Trondheim, 22.02.2018

# Uttalelse melding om oppstart FV. 704 Tanem - Tulluan, Klæbu.

## Vedlegg 1 – Utsnitt fra viltkart i Klæbu

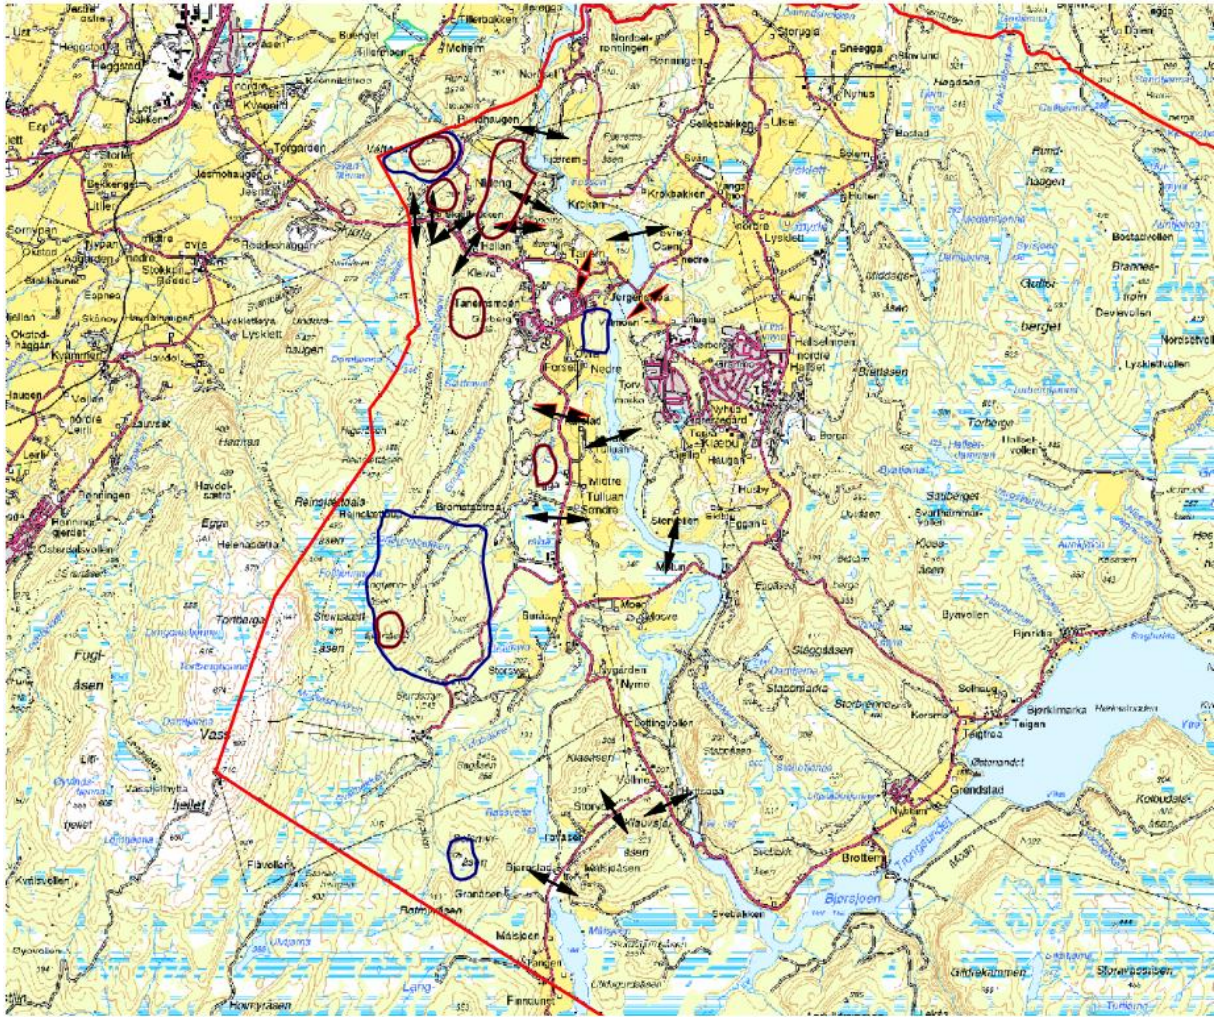
Denne planen vil berøre det viktige viltområdet som ligger øst for Vassfjellet og vest for Nidelva. På vedlagt utsnitt fra viltkartet i Klæbu ser man at veien er planlagt lagt gjennom viktige trekkruiter og kalvingsplasser for elg.

Vi ber om at tiltakshaver tar hensyn til hjorteviltets trekkruiter ved at det f. eks ikke anlegges bratte skjæringer og fyllinger av sprengstein ved viktige krysningspunkt. Det bør helles ikke settes opp andre stengsler(viltgjerd) som Vi ber også om at det så langt det går tas hensyn til kalvingsplasser.
